Mission régionale d'autorité environnementale

Réf. : 526H-82-PLU-Bessens-AE4609avis

**Avis de la Mission Régionale
d'Autorité environnementale de la région Occitanie
sur la mise en compatibilité du plan d'occupation des sols de
Bessens (82)**

**N° saisine 2016-4609
MRAe 2017AO9**

Localisation du projet d'extension de centrale photovoltaïque à Bessens (82)

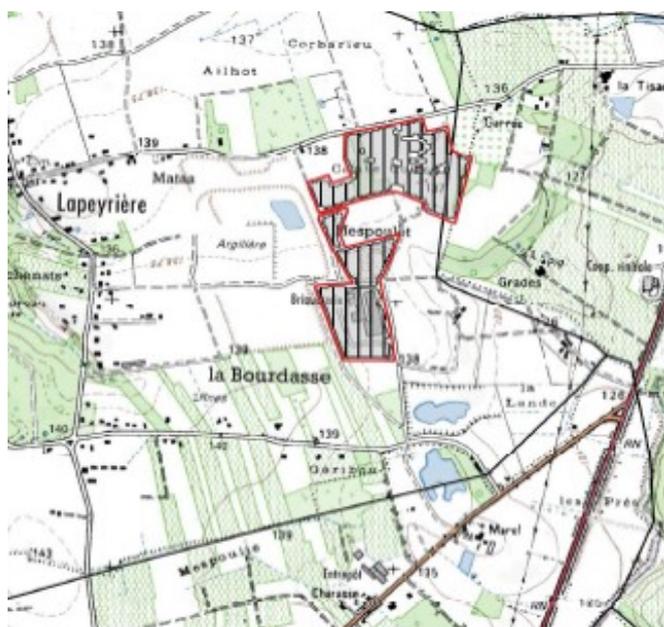
En particulier, la MRAe recommande que l'évaluation environnementale de cette mise en compatibilité aborde de manière plus approfondie les incidences environnementales, à l'échelle du périmètre de la commune et supra-communale. Elle recommande notamment que soit justifiée la localisation retenue, au regard des incidences environnementales et des alternatives envisageables, sur une portion de 16 ha de zones naturelles riches pour la biodiversité locale et intersectant un corridor écologique identifié par le Schéma Régional de Cohérence Ecologique (SRCE).

En l'absence de mesures suffisantes d'évitement et de réduction, le projet d'implantation du parc photovoltaïque sur le secteur de *Cante Coucut* risque d'avoir un impact significatif direct sur la qualité des habitats des espèces protégées présentes sur la commune et induire également des perturbations à une échelle supra-communale, par altération des continuités écologiques recensées dans le SRCE.

En l'état, la MRAe considère qu'un évitement de la zone naturelle sur laquelle est implanté le projet dans sa partie nord permettrait à ce dernier de s'affranchir des risques d'impacts sur les milieux naturels sensibles précédemment mentionnés.

La MRAe considère qu'un évitement de la zone naturelle sur laquelle est implantée le projet dans sa partie nord permettrait à ce dernier de s'affranchir des risques d'impacts sur les milieux naturels sensibles précédemment mentionnés.
